Rapport d'analyse environnementale

**Aménagement de la piste cyclable
dans la MRC de La Nouvelle-Beauce
Route verte - Véloroute de la Chaudière**

Dossier 3211-02-185

Novembre 2001

FIGURE 3 : ILLUSTRATION DES VARIANTES - SECTEUR DE LA LIGNE DROITE À SAINTE-MARIE

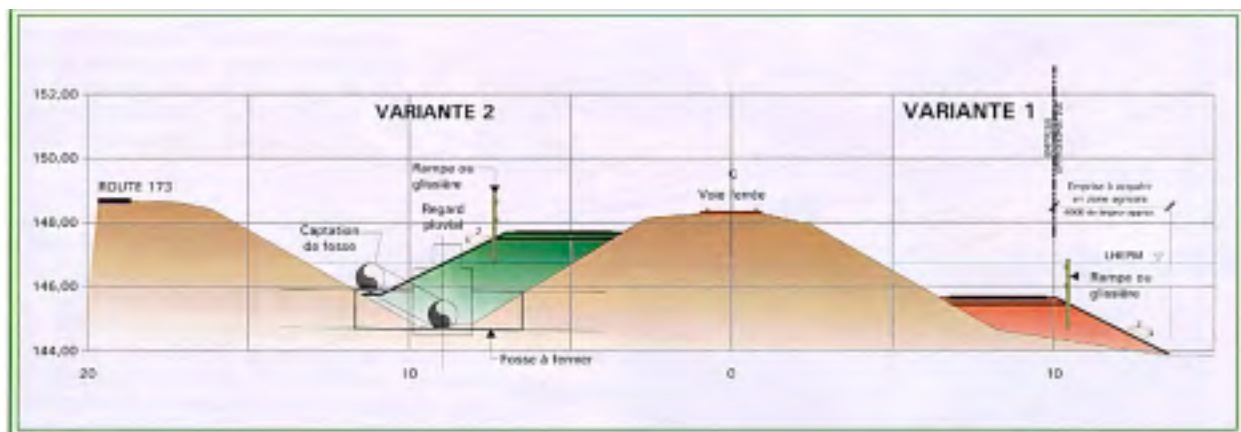
Deux solutions pour le tracé de la piste cyclable ont été examinées pour le secteur de la ligne droite à Sainte-Marie : l'une localise le tracé entre la route 173 et la voie ferrée (variante 2) et l'autre situe le tracé du côté de la rivière Chaudière de l'autre côté de la voie ferrée et nécessiterait deux traversées de celle-ci. La figure 3 illustre ces deux variantes.

La variante 2 a été retenue par l'initiateur en raison des impacts moindres sur la plaine inondable de la rivière Chaudière et de l'aspect plus sécuritaire pour les cyclistes compte tenu de l'absence de traversée de la voie ferrée. Nous sommes également d'avis que la variante 2, bien qu'elle soit située en zone inondable, présente moins d'impacts sur le plan environnemental. En effet, dans ce secteur de la rivière Chaudière, les hautes eaux printanières s'infiltrent dans les ponceaux sous la voie ferrée et viennent s'appuyer sur le talus de la route 173. Le secteur inondé entre la voie ferrée et la route 173 présente une valeur moins importante comme habitat du poisson. En effet, le potentiel de passage du poisson dans cette zone enclavée est significativement limité du fait de l'ouverture réduite au diamètre étroit des ponceaux de drainage sous la voie ferrée. La variante 2 comporte également l'avantage de ne pas empiéter dans la zone agricole protégée.

FIGURE 4 : ILLUSTRATION DES VARIANTES - SECTEUR DE VALLÉE-JONCTION

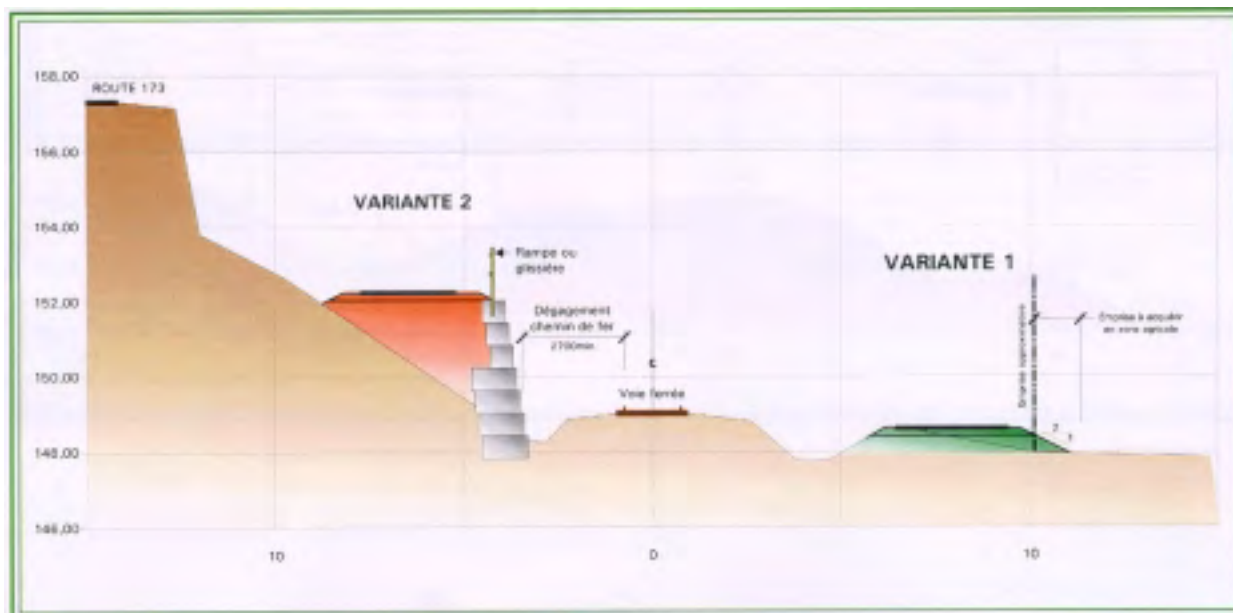
Dans ce secteur, deux variantes de réalisation ont été analysées : la variante 1 du côté de la rivière Chaudière le long de la voie ferrée et la variante 2 localisée entre la voie ferrée et la route 173. Les deux variantes sont situées dans la zone inondable de la rivière Chaudière. La figure 4 illustre ces variantes.

La variante 1, située du côté de la rivière Chaudière, a été retenue par l'initiateur de projet malgré le fait que la variante 2, située le long de la route 173, apparaît meilleure au plan environnemental et au plan sécuritaire pour les usagers en raison de l'absence de traversée de la voie ferrée. L'initiateur justifie également son choix pour la variante 1 comme variante optimale sur la base de critères économiques. Selon les renseignements colligés dans l'étude d'impact, le tracé longeant la route 173 nécessiterait des activités de remblayage importantes et la mise en place d'un mur de soutènement en raison de la hauteur des talus qui forment des ravins de 6 à 8 m de hauteur. Le coût additionnel pour ces activités, évalué à 350 000 \$, représente plus du double du coût de la variante 1. Ce coût a été jugé prohibitif par l'initiateur de projet en indiquant qu'il représente 10 % de l'enveloppe globale pour la construction des 32 km de la piste cyclable dans la MRC de La Nouvelle-Beauce.

Le choix du critère économique retenu par l'initiateur comme élément distinctif permettant de sélectionner la variante optimale pour ce secteur nous apparaît recevable. En effet, d'une part dans le contexte de la réalisation d'une infrastructure d'utilité publique, telle une piste cyclable, financée par le gouvernement et les partenaires régionaux, nous estimons qu'il est approprié que l'initiateur privilégie sa réalisation à des coûts qui ne compromettent pas l'acceptabilité sociale du projet.

D'autre part, l'analyse détaillée des impacts environnementaux associés à la variante retenue (section 9 du présent rapport) conclut à son acceptabilité environnementale, compte tenu des mesures d'atténuation et de compensation proposées par l'initiateur. Nous estimons également que la réalisation de la variante 1 qui requiert moins d'activités de remblayage, donc une circulation de camions pour le transport des matériaux moindres est préférable à la variante 2 sur cet aspect.
